Sakspapir

Saksnr	Utval	Type	Dato
089/24	Utval for landbruk, miljø og teknikk (LMT-utvalet)	PS	19.11.2024

Uttale til NVE - søknad om konsesjon til auka regulering av Krokavatnet, Gryte kraftverk

Vedlegg 5

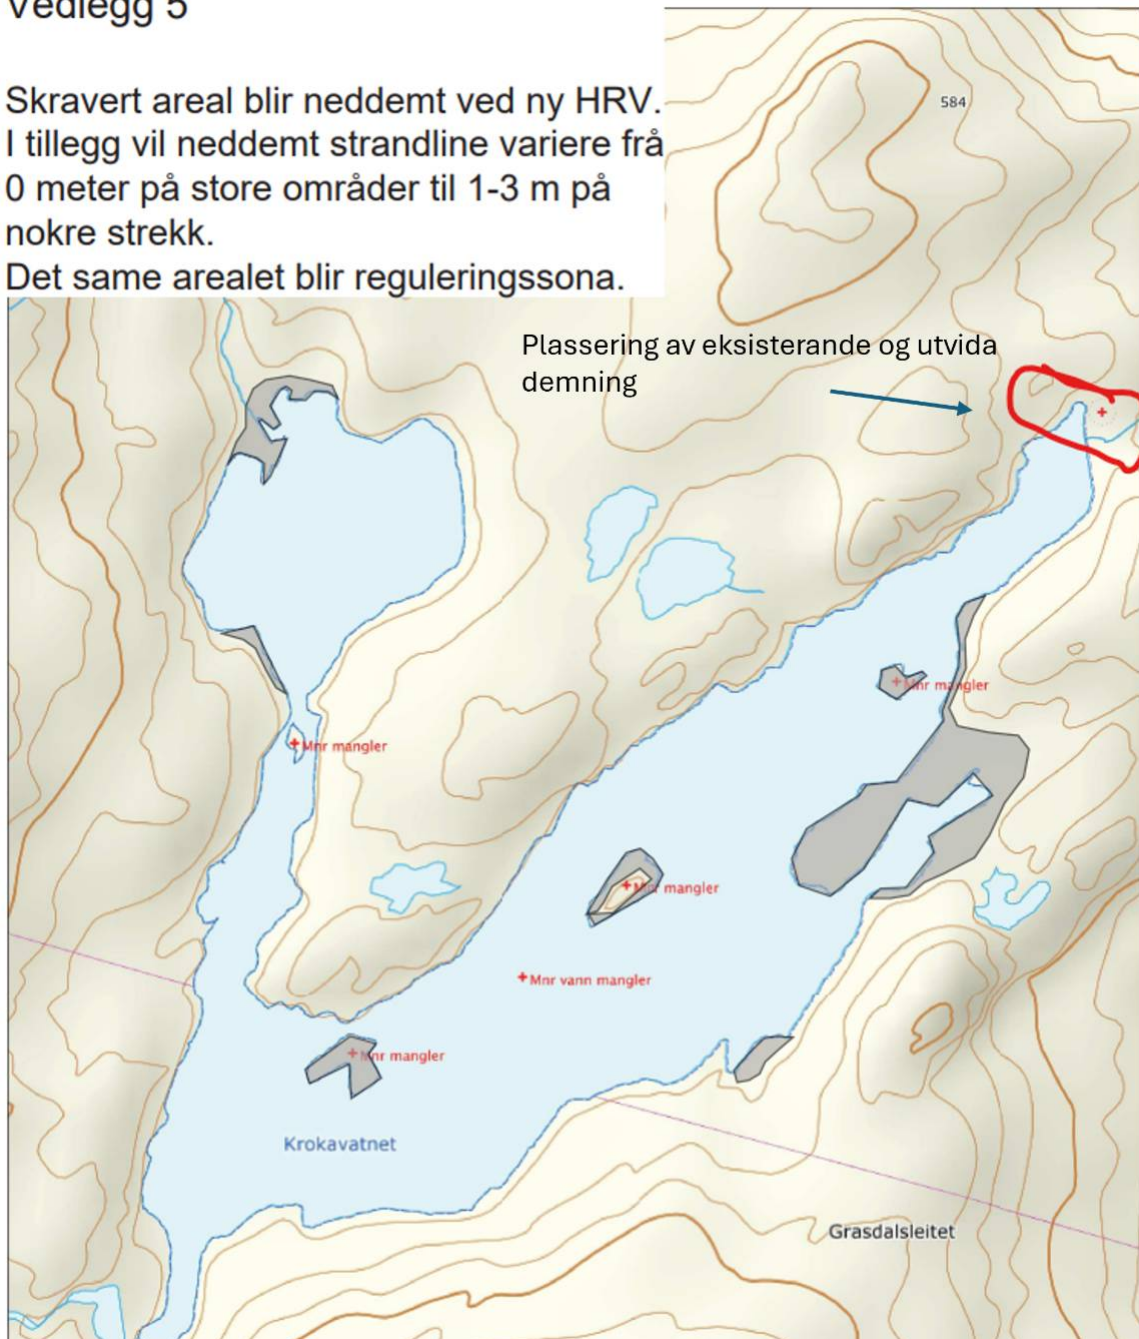
søknaden uendra. Det er ikkje behov for vegbygging og andre inngrep enn utviding av demninga for prosjektet. I søknad er det oppgitt at auka regulering vil føre til neddemming av ca. 3 daa landareal, men Suldal kommune meiner det korrekte talet er ca. 4,7 daa. Dette er basert på kartet som er vedlagt i søknad og målingar av arealet på kart.

Vedlagt konsesjonssøknaden er det illustrasjonar som viser korleis ein utvida demning blir sjåande ut i terrenget og kart som skal visa arealet som blir neddemt ved auka regulering. Den ekstra høgda til demninga vil gjere at betongmuren stikk opp over dei naturlege berga og bli synlegare. På kartet ser me at mellom anna at neset som strekkjer seg ut i vatnet frå aust, samt fleire av holmane uti vatnet, vil forsvinna heilt ved høgaste vasstand. Dette vil gi ei endring i landskapet. Søkjar har oppgitt at arealet som blir neddemt utgjør 3 daa. Suldal kommune er ikkje samd i dette. Ei måling av dette arealet på kart gir ca. 4,7 daa, noko som er ein vesentleg forskjell frå søkjars tal. Her må NVE undersøka nærare kva som er korrekt areal.

Kommunedirektøren kan ikkje sjå at det er kome ny fagkunnskap som endrar saka og forsvarar ei auka regulering på noverande tidspunkt. Det er berre 6 år sidan eksisterande demning sto ferdig. NVE må før dei gjer eit vedtak oppklara kva som er korrekt tal for nytt areal som blir neddemma ved auka regulering, då tal i søknadsteksten og areal på kart ikkje samsvarar. NVE må og vurdere om undersøkingane av naturmangfald frå 2007 er gode nok i høve til dagens kunnskap og metodar.
